## Keuringsverslag van een elektrische laagspanning- en zeer lage spanningsinstallatie

### NIET CONFORM

Straatnaam Doelstraat  
Huisnummer 12  
Busnummer  
Postcode 3540  
Gemeente HERK-DE-STAD  
Land België

Controlebezoek van een oude huishoudelijke elektrische installatie van een wooneenheid bij verkoop op vraag van de verkoper volgens (KB 08/09/2019) - AREI Boek 1- 8.4.2. en 8.2.1. en 4.2.4.3.

Afbeelding schakel- en verdeelbord:

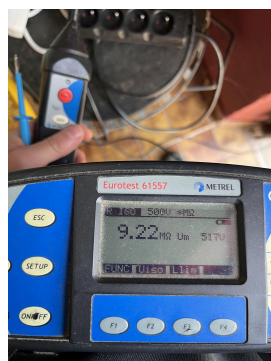
- 15.03 Het verdeelbord is niet makkelijk toegankelijk. (Boek 1 Onderafdeling 5.3.5.1.C.)
- 15.06 De deur en/of afschermplaat van het schakelbord dient (terug)geplaatst te worden. Aanraking van onder spanning staande delen mogelijk. (Boek 1 Afdeling 5.1.4. en 5.3.5.1.A. en 4.2.2.3.)

- 15.08 Beschadigd en gebroken materiaal dient vervangen of hersteld te worden. De beschermingsgraad van het verdeelbord tegen rechthoekse aanraking is onvoldoende. (niet tenminste IPXX-B) (Boek 1 Onderafdeling 4.2.2.3.)

Boven differentieel is een opening gemaakt waardoor het bord niet meer beveiligd is tegen aanraking.
